○国土交通省告示第二百二十七号

道路運送車両の保安基準第二章及び第三章の規定の適用関係の整理のため必要な事項を定める告示の一部を改正する告示

別添九十四2・3・1・中

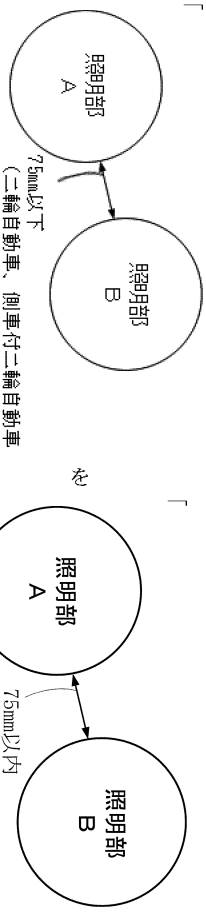
「

を

に

」

改める。
